## **Autorité environnementale**

# **Avis délibéré de l'Autorité environnementale sur le parc éolien flottant Provence Grand Large (13)**

**n°Ae : 2018-27**

Figure 4: schéma du devenir des métaux des anodes sacrificielles dans le milieu marin. (Source dossier)

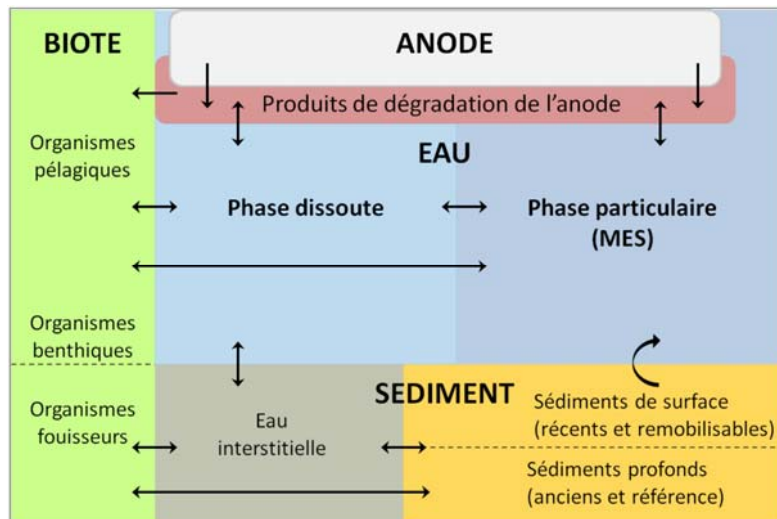
Le dossier présente de façon documentée la problématique du devenir des métaux dans l'environnement (Figure 4). Les effets de la dissolution des oxydes métalliques des anodes sacrificielles sont présentés succinctement en précisant que l'aluminium est majoritairement relargué sous forme particulaire et que, s'agissant d'un composant abondant de l'environnement, il ne provoquera pas d'impact. Il n'est pas tenu compte des autres métaux présents dans les anodes ni de la forme sous laquelle ils peuvent être relargués dans l'environnement. En plus du zinc, dont le dossier mentionne la présence à hauteur de 5 %, et de l'indium présent à l'état de traces, certaines anodes comportent des traces de cadmium qui est un métal très toxique pour l'environnement. Le dossier ne précise pas la teneur en cadmium des anodes. Ce point nécessite d'être approfondi car si des métaux toxiques comme le zinc et le cadmium rejoignent les sédiments à proximité des éoliennes, ils sont susceptibles d'entrer dans la chaîne alimentaire et *in fine* de se retrouver bioconcentrés dans les tissus des poissons, des mammifères marins et de l'homme via la consommation de poissons.

Selon le même raisonnement, il conviendra d'observer l'évolution de la contamination des sédiments par les métaux des anodes sacrificielles et de prévoir, le cas échéant, de modifier le système de protection contre la corrosion<sup>37</sup>.
